Vysvětlení zadávací dokumentace č. 1

„Mečeříž – oprava komunikace“

IDENTIFIKAČNÍ ÚDAJE ZADAVATELE	
Název:	Obec Mečeříž
Sídlo:	Mečeříž 50, 294 77 Mečeříž
IČ:	00509043
Zástupce Zadavatele:	Bc. Jana Fabiánová, starostka obce

- ve výkresu číslo **02, SO.101 - KOMUNIKACE A ZPEVNĚNÉ PLOCHY, PODROBNÁ SITUACE** je tato položka popsána:

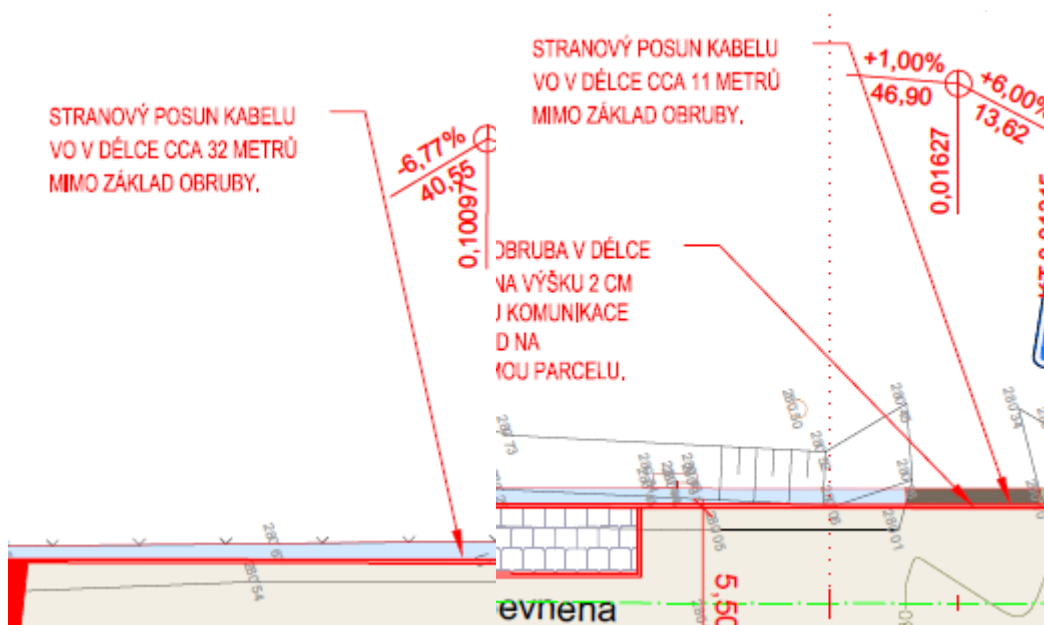
Z výše uvedeného nesouhlasí ani délka stranového posunu – v Technické zprávě uvedeno **75m**, ve výkresech je to 35m+55m+32m+11m = **133m**

Vzhledem ke skutečnosti, že se jedná o kabel NN ČEZ, je dle našeho názoru nedostatečně a nepřesně vyspecifikována ze strany zadavatele - projektanta činnost, kterou je nutné vynaložit pro provedení požadovaných prací a dodávky materiálu (např. přesná délka, hloubka a šířka uložení atd.)

1. vyjmout z předmětu plnění zadání
 2. nebo tuto položku **Zadavatel** uvede jako premii (PŘEDPOKLÁDANÝ ODHAD NÁKLADŮ), stejnou finanční částkou pro všechny **Uchazeče**
 3. nebo doplní **Zadávací dokumentaci**, tak aby bylo možno tyto práce a dodávky materiálu jednoznačně ocenit bez jakýchkoliv pochybností
- DOTAZ zní: Uvede Zadavatel toto do souladu?

V příloze předkládáme upravený výkaz výměr, kde není přeložka kabelu NN. Tato přeložka již byla realizována v předstihu. Stranový posun se týká kabelu veřejného osvětlení, který je v majetku obce a s přeložkou kabelu NN v majetku ČEZu neměl nic společného. Důvodem posunu je vymístit kabel mimo patku nově navržené obruby.
